**COOCIQUE R.L  
UNIDAD DE VIVIENDA  
ATENCIÓN A CONSULTAS AL CARTEL COOCIQUE-BC-001-2020**

**CONTRATACIÓN DE UNA PERSONA JURÍDICA (EMPRESA CONSTRUCTORA) O PERSONA FÍSICA PARA LA EJECUCIÓN DE OBRAS DE MEJORAMIENTO DE LA INFRAESTRUCTURA URBANÍSTICA DEL PROYECTO DENOMINADO “PARQUE LOS CHILES, LOS CHILES, ALAJUELA” CON RECURSOS DEL FONDO DE SUBSIDIOS PARA LA VIVIENDA (FOSUVI) – BONO COLECTIVO**

Se comunica a los interesados en la presente contratación, las respuestas a consultas al pliego de condiciones Concurso Público COOCIQUE-BC-001-2020, recibidas en el periodo 16 de setiembre al 21 de setiembre de 2020.

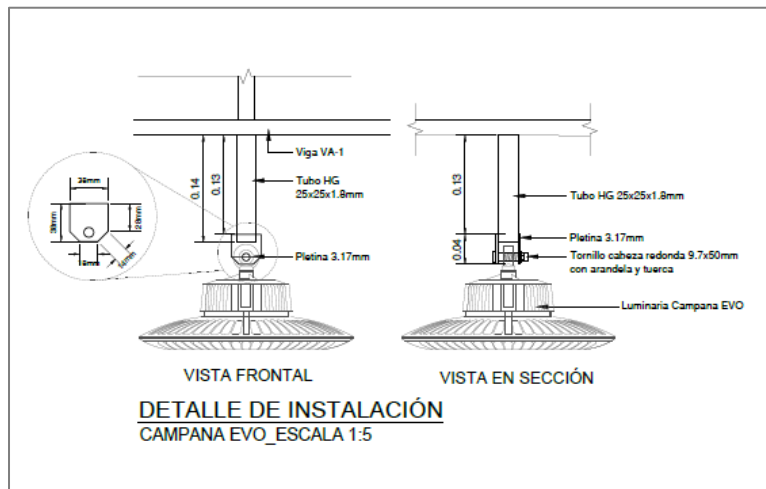
4. En la lámina #16 en la tabla de Simbología y Catálogo de Mobiliario Urbano, indica que la cantidad de bebederos es 1, pero en la lámina #21 del sistema potable se señalan 4 piletas, favor aclarar si son lo mismo o si debemos considerar 4 piletas más un bebedero.

Únicamente se debe de instalar el bebedero ubicado en la zona infantil, con se indica en la lámina 16/28. El oferente debe considerar en su propuesta económica la instalación de todas las previstas mecánicas señaladas en la lámina 21/28.
